ИЗМЕНЕНИЕ ХОДОВЫХ РОЛИКОВ НЕКОТОРЫХ НАТЯЖНЫХ ПЛАНК В ПРИВОДЕ ВСПОМОГАТЕЛЬНЫХ АГРЕГАТОВ

ТЕХНИЧЕСКАЯ ИНФОРМАЦИЯ № 1097

Рис. 1: Детальный вид ходовых роликов прежней модификации (слева) и новой модификации (справа)

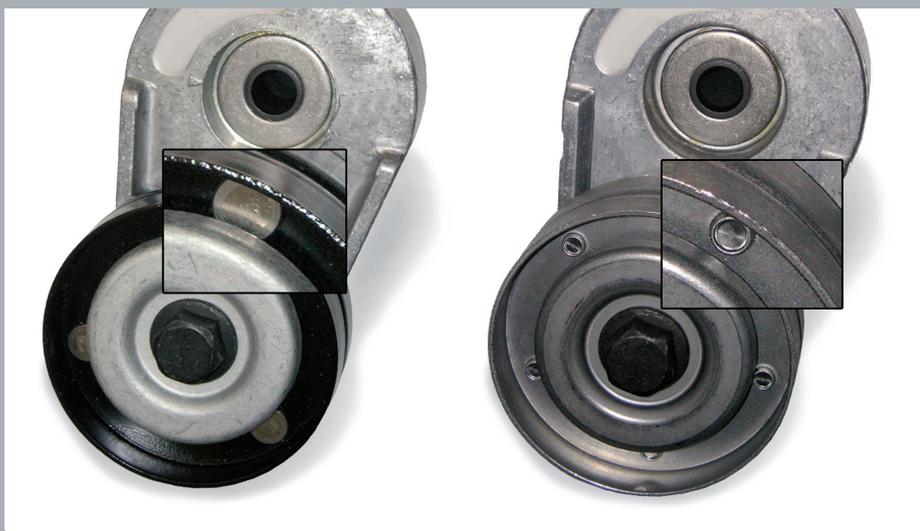
Компания RUVILLE предлагает для приведённых натяжных планок, начиная с настоящего времени, модификации с изменённым ходовым роликом.

Как показано на рис. 1, разница заключается, во-первых, в изменении надписи (раньше чёрного цвета, сейчас – металлически-серого цвета), а во-вторых, в изменении соединения двух частей беговой дорожки (раньше заклёпочное, теперь точечное соединение продавливанием).

На переходном этапе возможно наличие смешанных складских запасов обеих модификаций. Оба варианта соответствуют техническим требованиям и могут без ограничений использоваться в автомобилях, указанных в каталогах.
